FO-GINF- 055	Formato **FO-GINF Acta de Reunión General**	Alcaldía de Medellín Distrito de Ciencia, Tecnología e Innovación
Versión 3

REGISTRO FOTOGRAFICO COMITÉ No. 4

Comité de obra N°4 Contrato N° 4600102867
Secretaría de infraestructura física
Interventoría
12/12/2024
San Antonio de prado
2:30 pm
4:00 pm

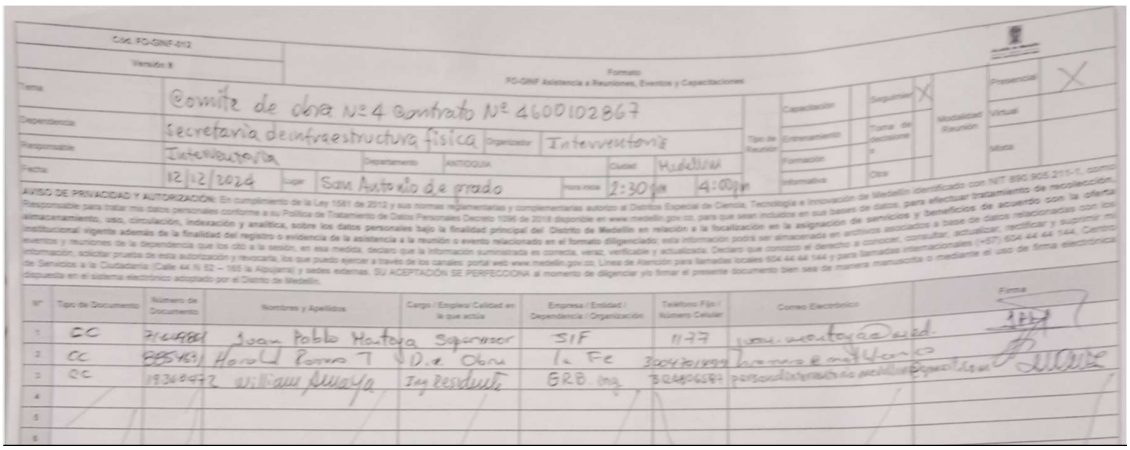
1. Se inspecciona la vía de La Florida, donde se terminó el fresado de los 106,5 metros, esta actividad se realizó los días 10 y 11 de diciembre, se revisa la vía y se observan dos fallos, se le solicita al contratista la reparación de los dos fallos y terminar de nivelar los sitios donde la fresadora no pudo cortar, especialmente en las cajas y pozos existentes.
2. Al momento de fresar en el tramo de La Florida se encontró una caja aparentemente del sistema de aguas potable, se informó a las entidades y estamos a la espera de la respuesta.
3. A continuación, se realiza recorrido por la vía del frente 43 de Los Mesas, que es la siguiente via en fresar y de acuerdo con la recomendación de INTEINSA solo se fresaran los parches que dejo la instalación de una

INSPECCION FRENTE 37, VEREDA LA FLORIDA. FINALIZA FRESADO, SE OBSERVA UNA CAJA ENTERRADA

INSPECCION FRENTE 37, LA FLORIDA. SE OBSERVAN DOS FALLOS EN LA VIA, UNO EN LA CALLE 56 sur No. 75-120

INSPECCION FRENTE 37, VEREDA LA FLORIDA. FINALIZA FRESADO, SE OBSERVAN DOS FALLOS EN LA VIA

CONCLUSIONES	
1	Luego del recorrido por el frente 37, Vereda La Florida, se recomiendan varias cosas: • Informar a las dependencias de servicios sobre la caja encontrada para saber si está en uso. • Reparar los dos fallos que se presentan en el tramo, retirando mínimo 30 centímetros del material saturado y colocando base compactada al 95% del Proctor modificado. • Nivelar los puntos donde no corto la fresadora para garantizar que la capa a instalar sea uniforme. • Informar a la interventoría un día antes de la aplicación de la mezcla para programar al laboratorio para la toma de muestras.
2	En el frente 43 de Los Mesas se descarga la fresadora, se revisa que todas las actas de vecindad y entorno estén tramitadas y así se autoriza dar inicio al fresado de las áreas sugeridas por la empresa INTEINSA y a los baches que se fresen se les aplicara mezcla MDC-19 para luego aplicar la sobre carpeta de 10 centímetros.
